## Séance plénière du 15/10/2024

La séance plénière de la Commission du Vieux Paris s'est réunie le 15 octobre 2024 au Pavillon de l'Arsenal, sous la présidence de M. Jean-François Legaret.

## Réaménagement des abords de Notre-Dame

Vue axonométrique et coupe transversale du projet présentant les matériaux (© Thomas Dryjski architecte).

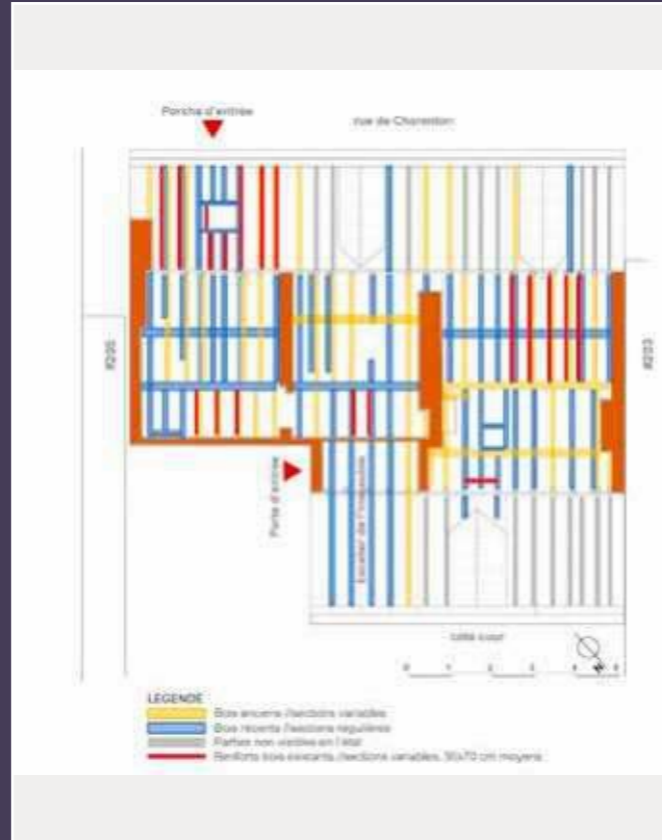
Poulin questionne pour sa part la matérialité de la proposition. Laurence Bassières revient sur la cohérence de l'existant ; surélevé, on ne comprendra plus ce qu'il raconte. Xavier Brunnequell évoque la pérennité du projet : qu'en est-il par exemple du ruissellement ? On peut craindre un dépérissement de cette surélévation. Philippe Simon considère que c'est encore le rapport au ciel de l'existant qui disparaîtra.

La Commission du Vieux Paris, réunie le 15 octobre 2024 au Pavillon de l'Arsenal sous la présidence de Jean-François Legaret, a examiné en faisabilité le projet de surélévation de la maison du 205 rue de Charenton. Elle est fermement défavorable à ce projet, qui intervient sur une maison du XVIII<sup>e</sup> siècle, l'une des très rares qui subsistent dans le quartier. Soucieuse de préserver ce type de patrimoine et la cohérence de la parcelle dont elle fait partie, elle regrette par ailleurs que l'adresse n'ait pas été retenue parmi les nouvelles protections au titre du futur Plan local d'urbanisme bioclimatique.
